Aos 20 dias do mês de setembro de 2011 procedeu-se à abertura deste volume nº XVII, do processo de 02001.000508/2008 referente ao Licenciamento Ambiental do AHE Santo Antônio, iniciado na folha 3071.

O presente Parecer tem como objetivo analisar o documento “Relatório Final de Implantação dos Programas Ambientais”, encaminhado pela Santo Antônio Energia no dia 01 de julho de 2011 por meio do documento Santo Antônio Energia/PVH: 0661/2011, bem como as informações constantes no Processo de Licenciamento Ambiental do empreendimento, para avaliar a solicitação de emissão de Licença de Operação da UHE Santo Antônio.

Figura 2 – Arranjo geral da usina para a atual fase de implantação

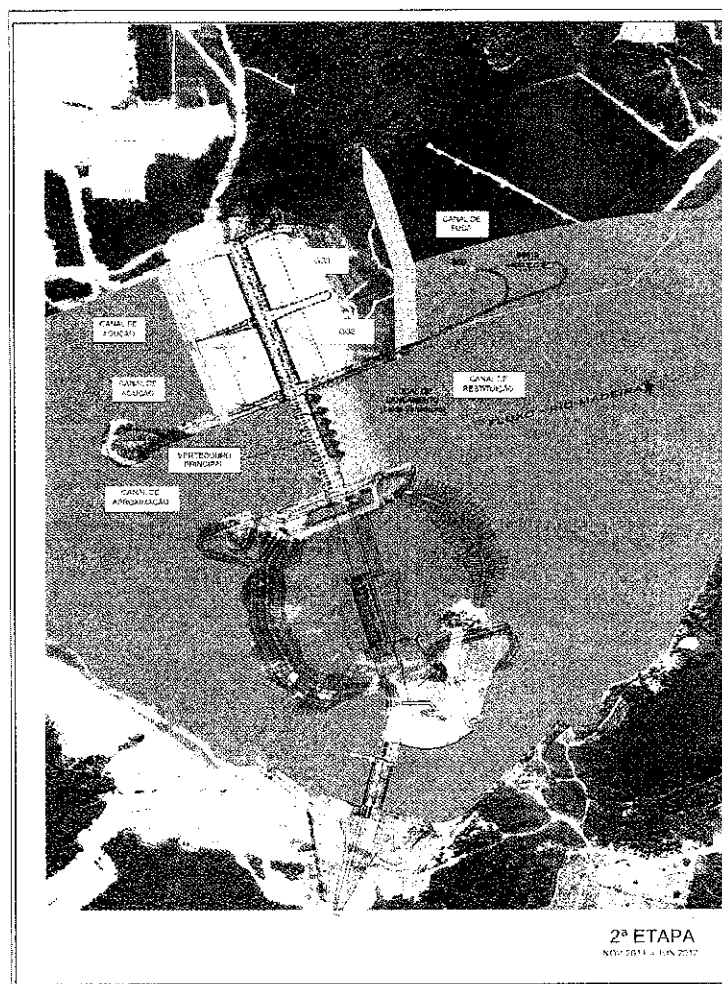
4. O cronograma de implantação do empreendimento previu a operação das primeiras unidades geradoras (8 de um total de 44) de forma concomitante aos trabalhos de instalação das unidades restantes e demais estruturas integrantes da usina. Após o enchimento do reservatório, ocorrerá o comissionamento gradativo das primeiras oito unidades. Nos próximos 4 anos, haverá a conclusão e o comissionamento sucessivo das outras unidades geradoras, até se atingir a integral capacidade instalada do empreendimento. Desta forma, no período de vigência da LO em apreço, o empreendedor deverá manter integralmente a implantação dos programas ambientais direcionados à etapa construtiva, somados aos programas relativos à fase de operação.
